Commissione Tecnica di Verifica dell'Impatto Ambientale – VIA e VAS
Sottocommissione VIA

Parere n. 520 del 04/07/2022

Progetto:	<p><i>Verifica di assoggettabilità alla VIA</i></p> <p>“Porto di Oristano. Modifiche al progetto "Accosto e Deposito Costiero di GNL"”</p> <p>ID_VIP: 8111</p>
Proponente:	<p>EDISON S.p.A.</p>

Immagine satellitare (al 30 giugno 2020) fornita da Google Earth comprensiva del sito di progetto (ellisse rossa, elaborazione Commissione).

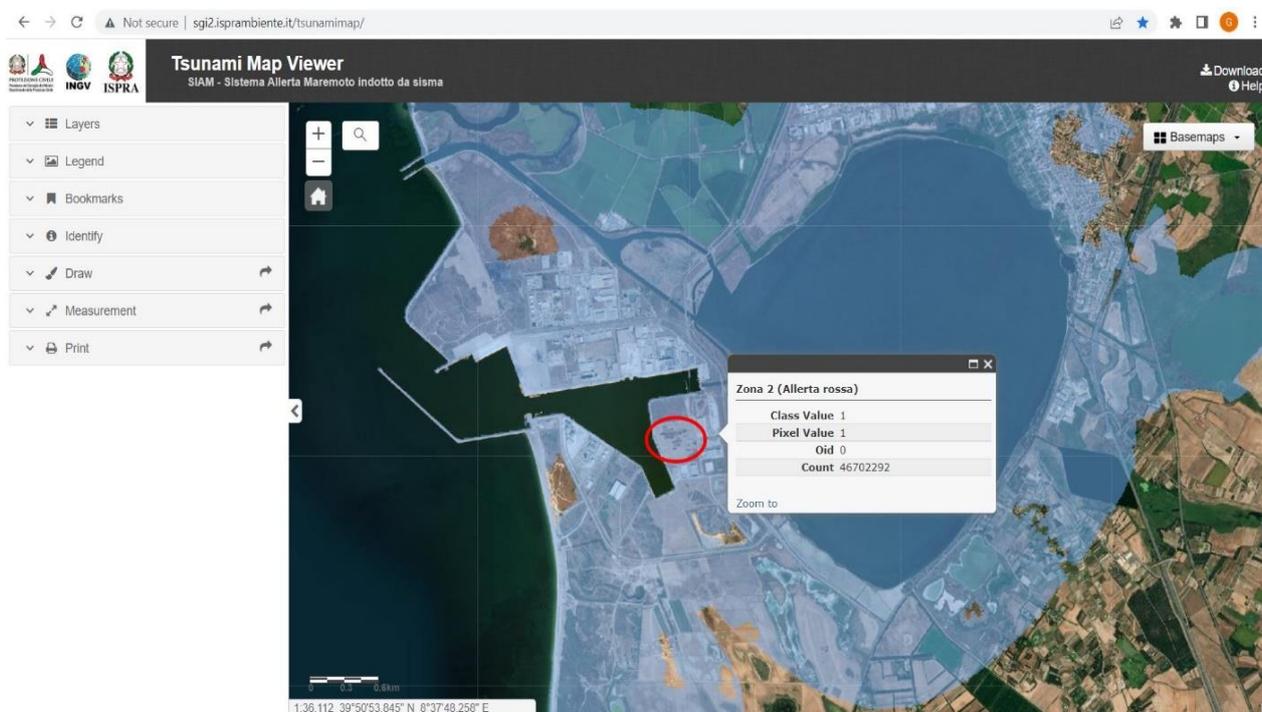
Al riguardo si osserva che, come ben chiarito dalle Linee Guida sulla Valutazione di incidenza 2019 approvate dalla Conferenza Stato Regioni e (pag. 75) per porre termine a una procedura di pre-infrastruttura per la mancata corretta applicazione della VINCA da parte della Repubblica Italiana e delle istituzioni locali, e pubblicate nella Gazzetta Ufficiale 303/2019, al termine di 5 anni gli studi di incidenza e la relativa valutazione, di I o II livello, vanno rinnovate, sentendo l'ente gestore: “Il parere di screening ha validità di 5 anni, fatti salvi i casi nei quali è espressamente prevista una durata più breve, valutata in considerazione della dinamicità ambientale degli ecosistemi o degli habitat interessati, o più ampia nei casi nei quali il parere sia riferito a Piani pluriennali. Per le varianti di P/P/P/I/A è fatto obbligo al proponente di presentare istanza di verifica all'Autorità competente per la VINCA che potrà confermare il parere reso oppure richiedere l'avvio di una nuova procedura e, qualora all'interno di un endoprocedimento, anche per il tramite dell'Amministrazione deputata al rilascio del provvedimento finale di approvazione della variante. In ogni caso, al termine dei cinque anni è necessario ripetere la procedura di screening”; analogamente (pag. 98) “la validità temporale del parere di Valutazione di Incidenza è 5 anni, termine oltre il quale l'autorizzazione è da considerarsi nulla, fatti salvi i casi nei quali è espressamente prevista una durata più breve, valutata in considerazione della dinamicità ambientale degli ecosistemi o degli habitat interessati, o più ampia. Oltre i 5 anni è necessario espletare nuovamente l'istruttoria di Valutazione di Incidenza, in considerazione delle eventuali modifiche dello stato di conservazione, degli obiettivi e delle misure di conservazione determinati per gli habitat e specie di interesse comunitario presenti nel sito Natura 2000.”

Si ritiene in ogni modo che gli impatti cumulativi agli altri progetti, l'assenza di alternative localizzative, il passaggio di mezzi terrestri e il disturbo nelle fasi di esercizio e di cantiere, associato al livello insufficiente di aggiornamento dei dati, alla scarsità di analisi degli impatti e alla totale assenza di misure di compensazione ambientale (vedasi anche le Osservazioni ARPAS), non consentano garanzie di soddisfacimento degli obblighi eurounitari.

Figura 2.1 dello Studio Preliminare Ambientale del 2022.

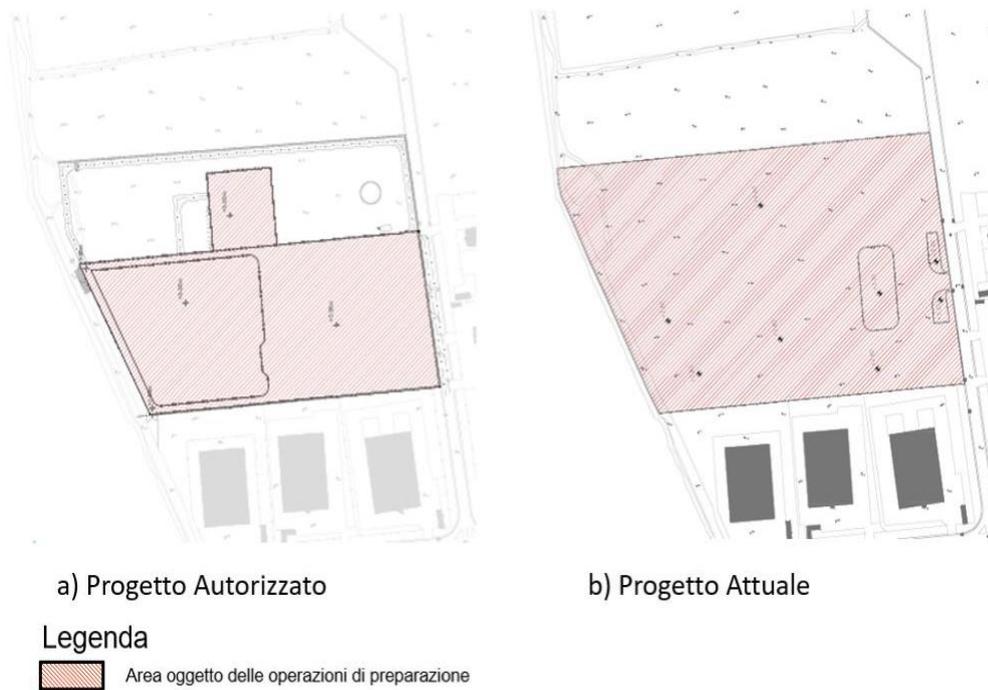
Terre e rocce da scavo: le indagini eseguite nel 2016 fanno riferimento alla differente normativa allora vigente (DM 161/2012) e al Piano di Utilizzo presentato in sede del precedente procedimento ID_VIP 3211, con un progetto in parte differente, certamente diverso per quanto riguarda l’area di intervento, ora più ampia rispetto a quella del progetto autorizzato nel 2017.

Considerato che ARPAS nelle osservazioni pervenute evidenzia che dall’analisi della documentazione allegata all’istanza si rilevano delle incongruenze in relazione ai quantitativi di materiali movimentati, con necessità di definire in dettaglio i volumi totali di materiali escavati, quelli riutilizzati e/o conferiti a discarica, oltre ai quantitativi di materiali di riporto prelevati da cava di prestito, e di riportare su idonea planimetria quotata le aree soggette ad operazioni di scavo e riporto per la sistemazione dell’area di intervento, si ritiene necessario che il Proponente provveda a ripresentare il Piano di utilizzo in relazione al mutato quadro progettuale di riferimento.
